(仮称) 今金せたな風力発電事業  
環境影響評価準備書

補足説明資料

## 風力部会 補足説明資料 目次

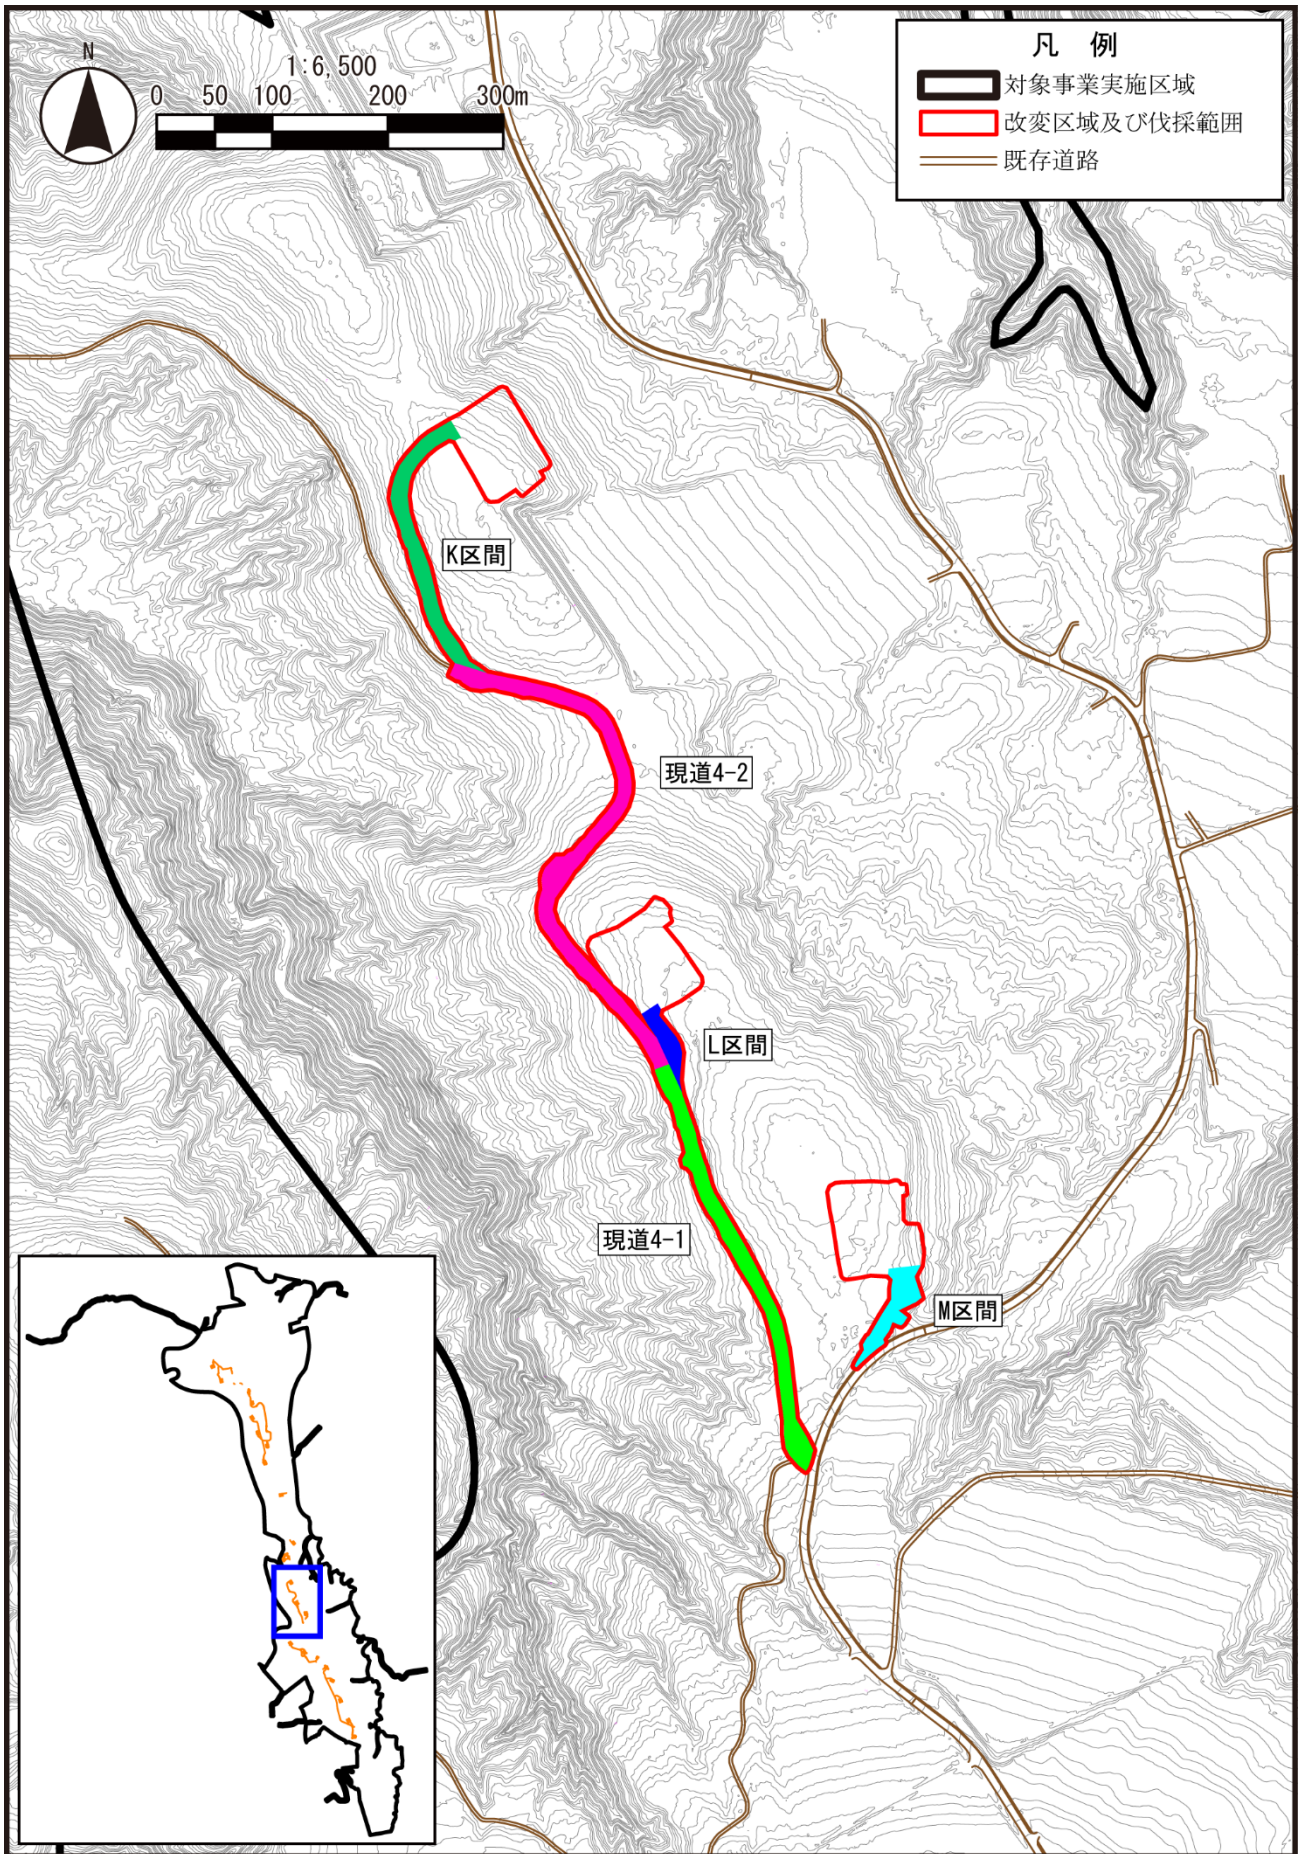
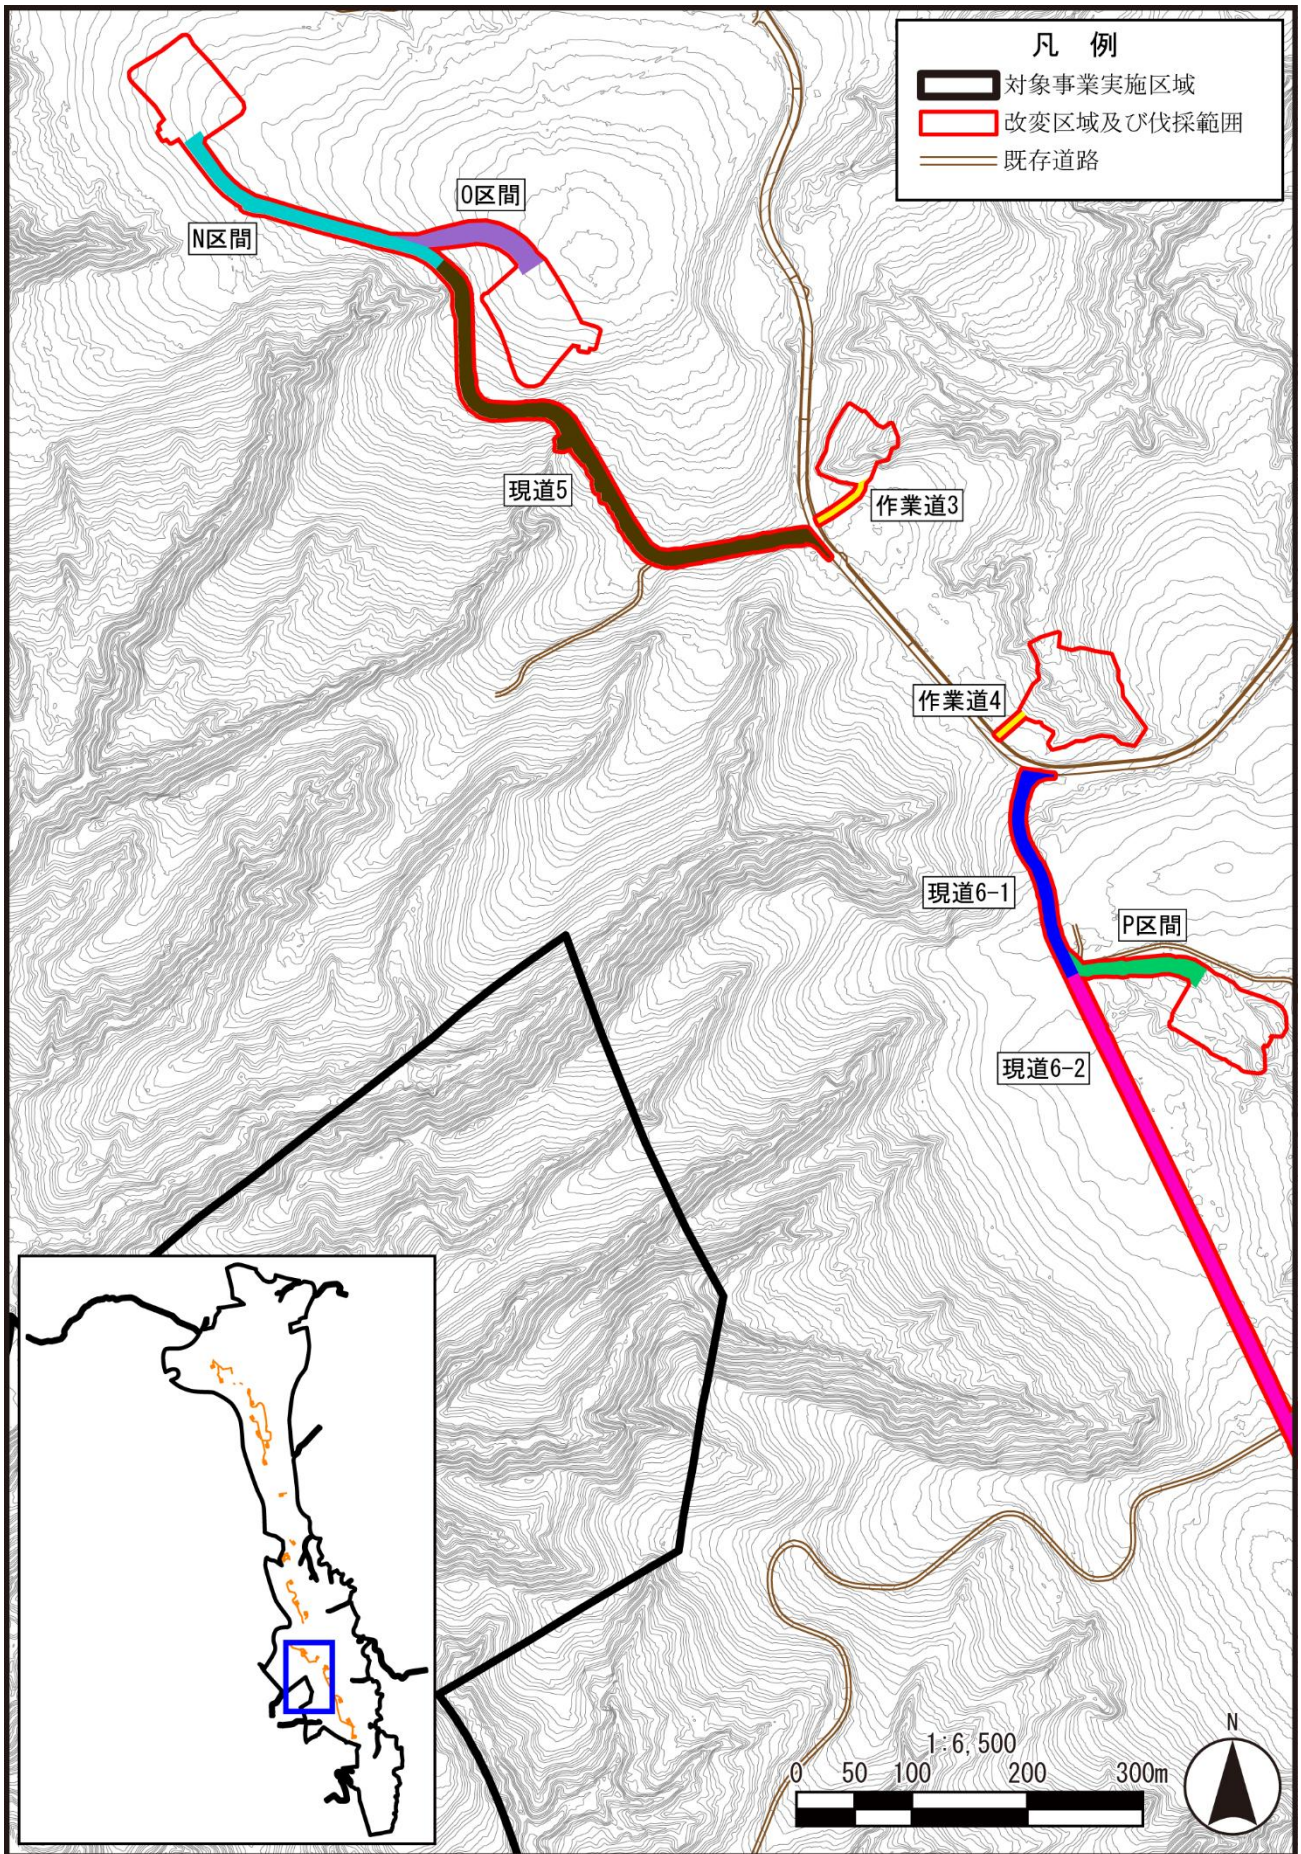
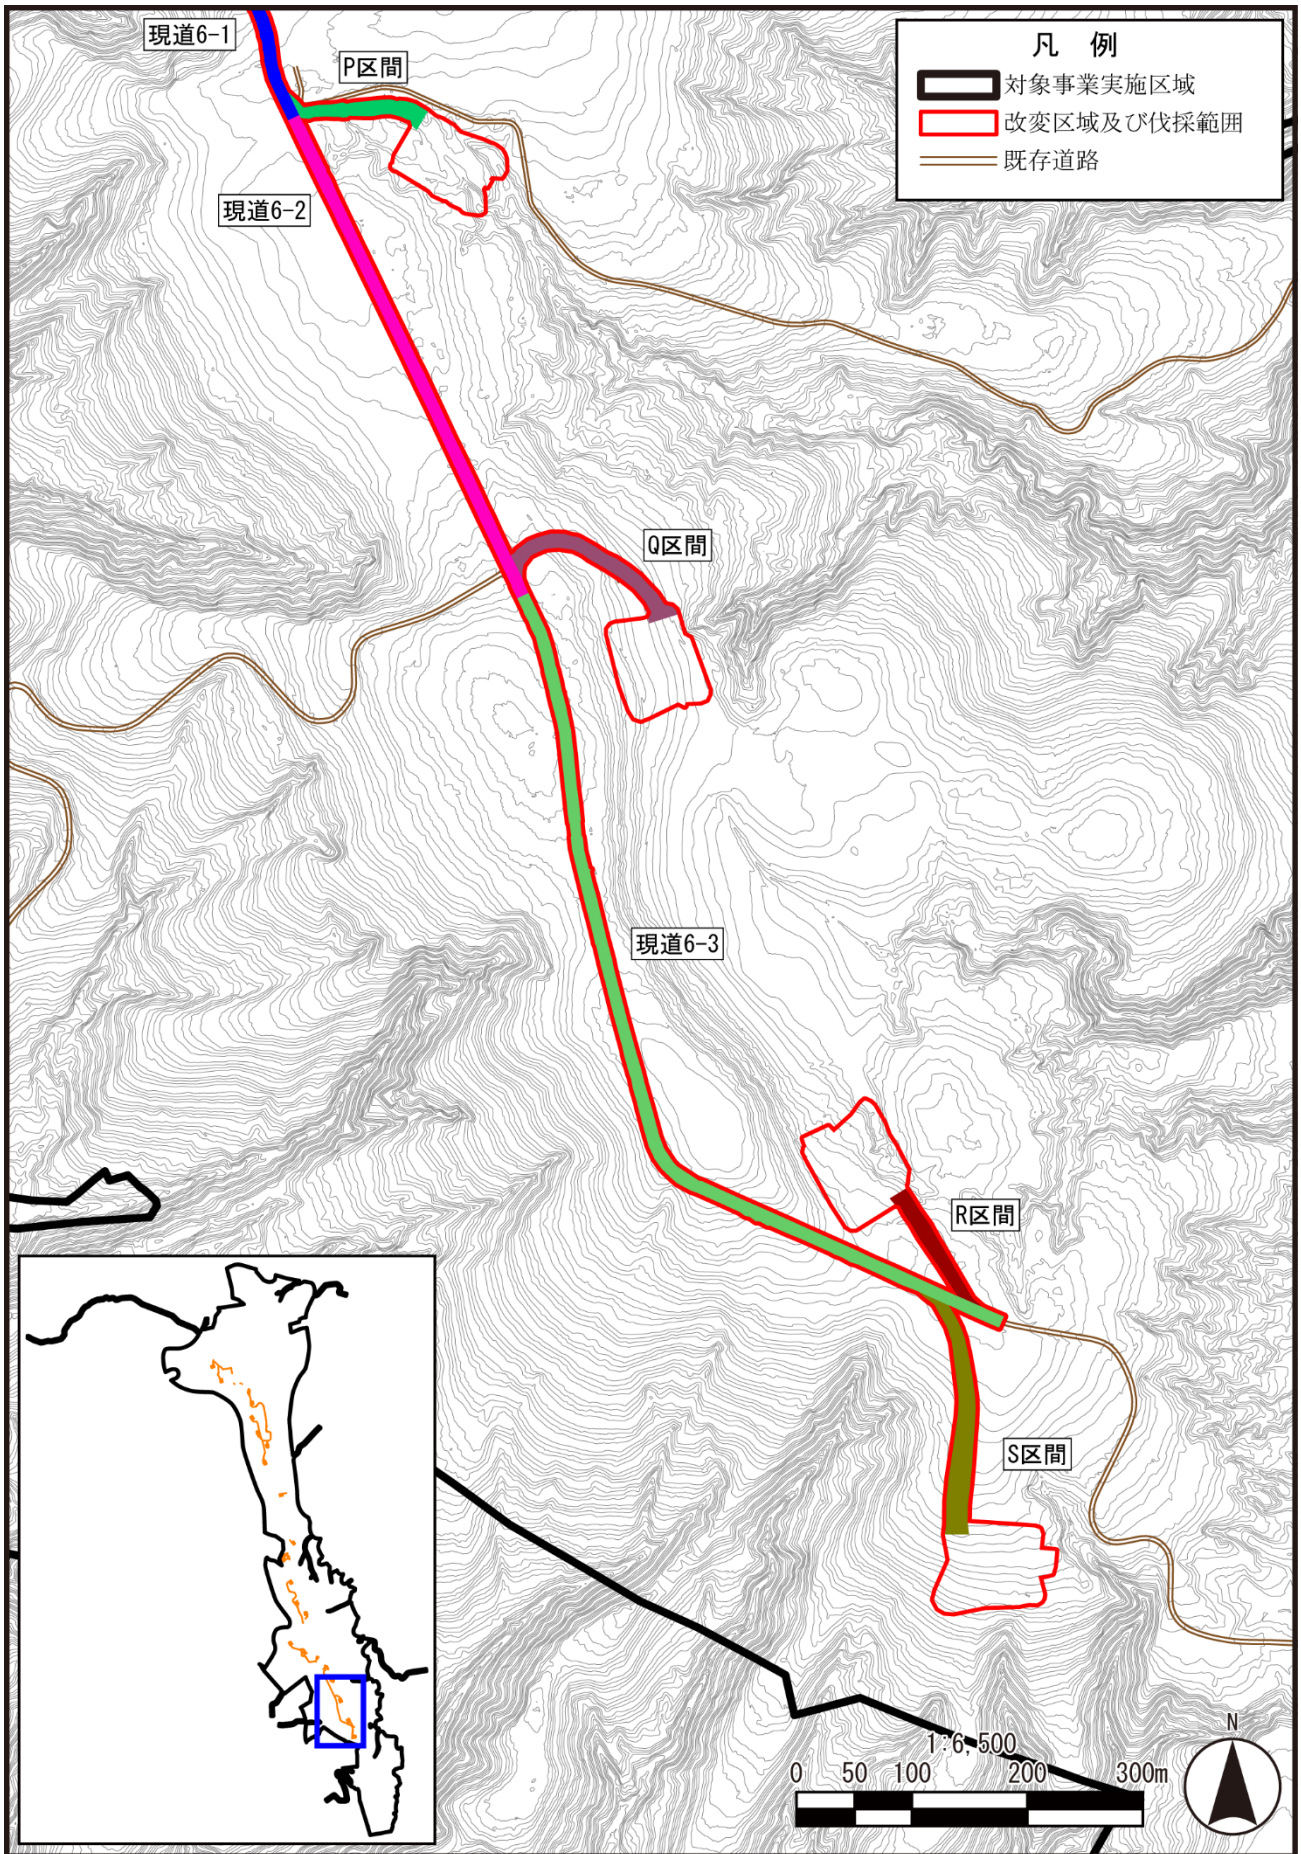
表 10.1.2-8 道路面積 (p. 688) に記されている区間名 (A~S 区間、現道 1~6、支線、作業道 1~4) がどこの道路に対応しているのかわかりません。また、濁水到達予測結果 (道路排水口) (表 10.1.2-11(2), p. 693) や排水量および SS 予測結果 (表 10.1.2-13, p. 707) の道路排水口番号と上記区間名や面積との対応関係が理解できません。

・ A 区間、B 区間、現道 1 および現道 2 からの道路雨水の排水方法を教えてください。表 10.1.2-8 (p. 688) では、付近のヤード沈砂池から排水するとありますが、ヤードの集水面積にこれらの道路面積が含まれているという意味でしょうか？よく理解できないのでお聞きしています。

・ C 2 区間には道路 31~36 の道路排水口がありますが、表 10.1.2-8 (p. 688) では、C 2 区間の道路排水は (欄に網掛けが無い) 付近のヤード沈砂池から排水すると読めます。

上記は不明な点の一例です。評価書では、道路排水口番号と上記区間名や面積との対応関係がわかるような図表や記述をお願いします。

別添資料 1Q23 にてお示しいたします。評価書において追記いたします。

・ A 区間、B 区間、現道 1 および現道 2 に関して付近の各ヤードに設置している沈砂池から排水する計画としております。これらのヤードの沈砂池の集水面積に関しては、ヤード部分のみを対象としたものではなく、周辺の地形条件を踏まえ、一部の道路面 (A 区間、B 区間、現道 1 および現道 2) を含めた自然流下による集水範囲として設定しております。

・ ご指摘ありがとうございます。表 10.1.2-8 において C 2 区間の網掛けが抜けておりましたので、評価書時に修正いたします。

今後関係先と協議したうえで、詳細な排水計画を行い、評価書にて道路排水口番号と上記区間名や面積との対応関係がわかるよう、図表の記載や記述を行います。

図 12. 2-4 風況の状況 (地上高 30m)

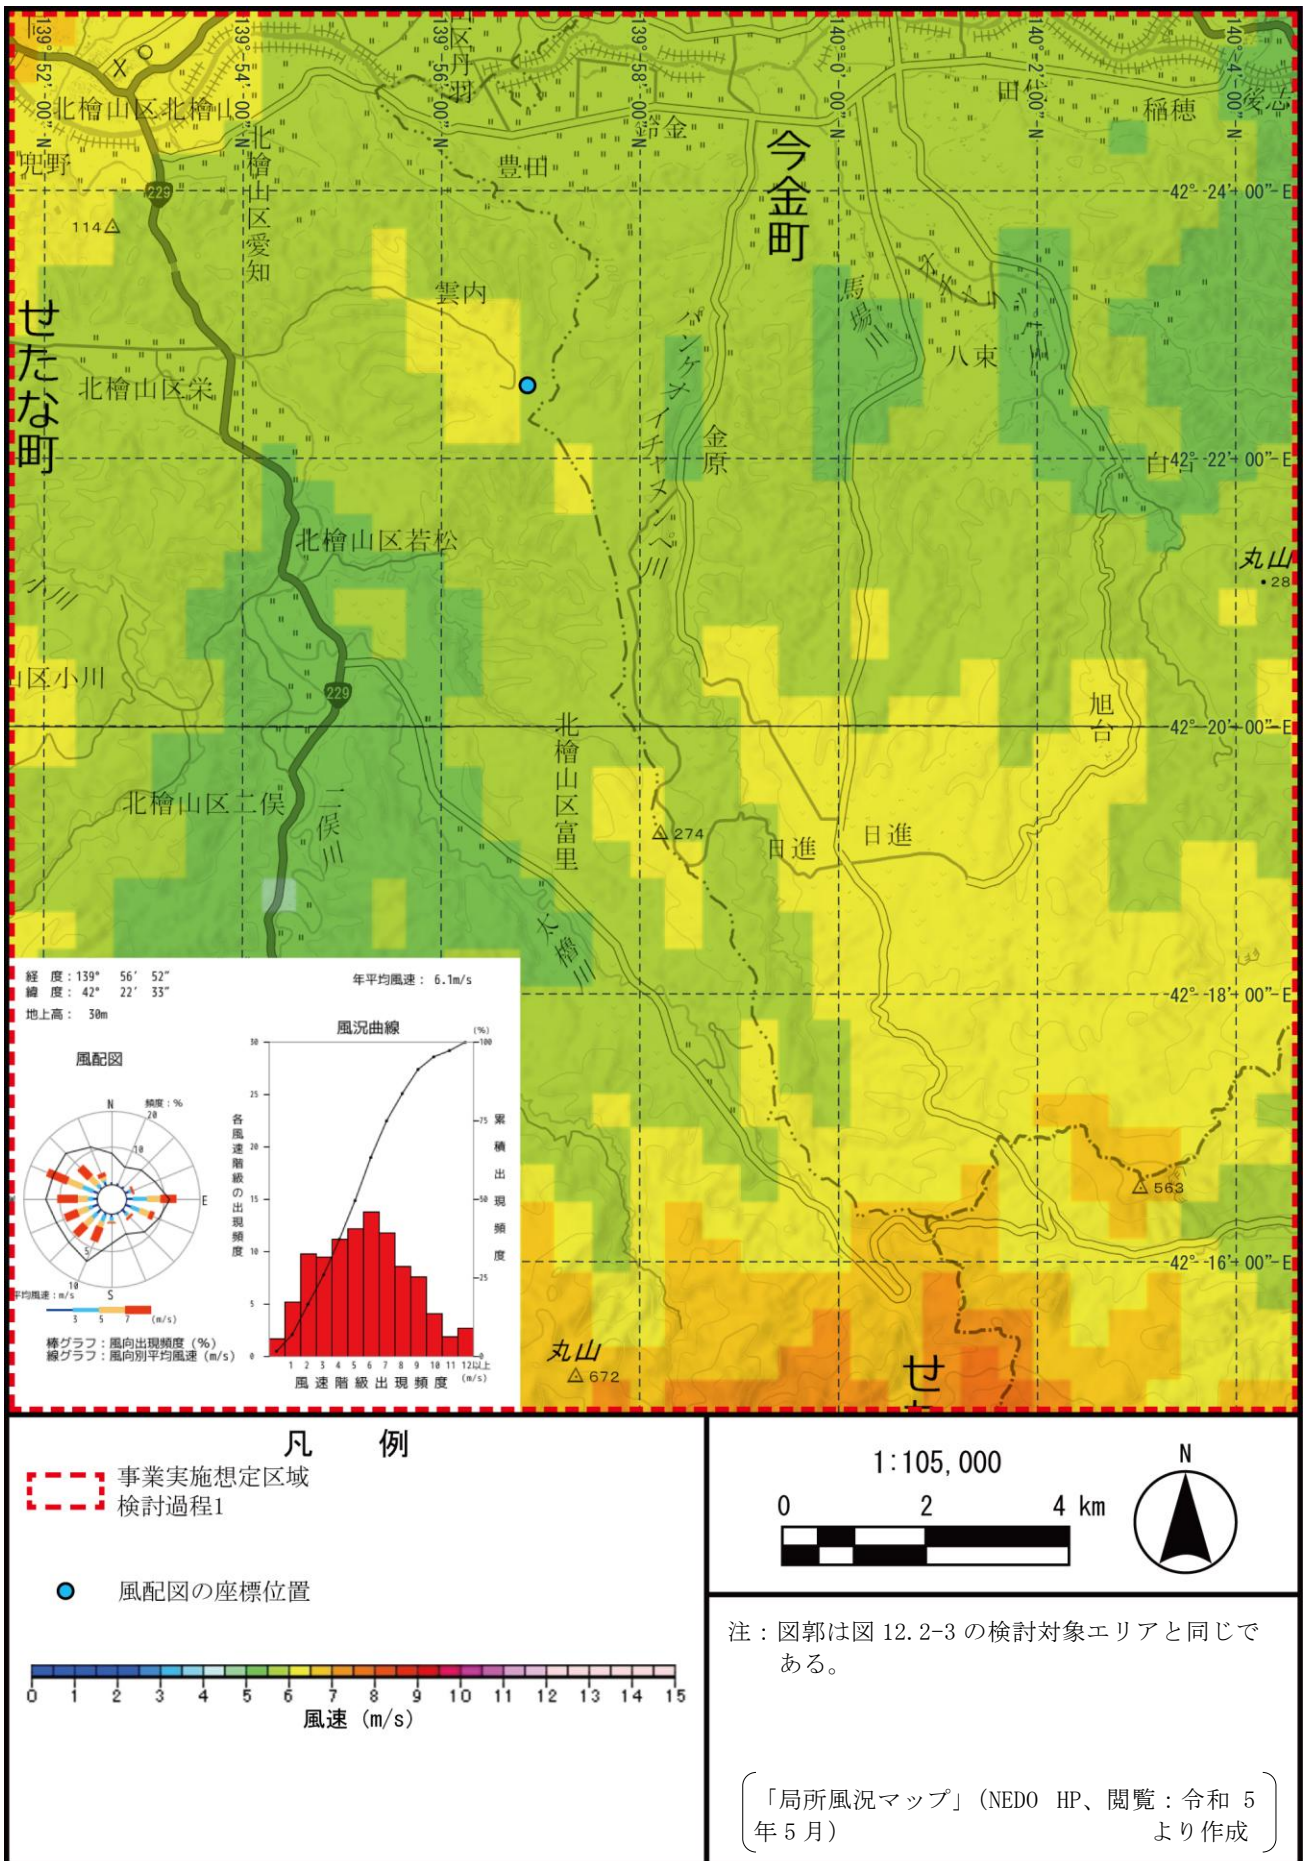
どの地点の風配図や風況曲線なのか、緯度・経度だけでなく図中に示していただけると分かりやすいと思います。

別添資料 1Q51 の通り、評価書において示します。
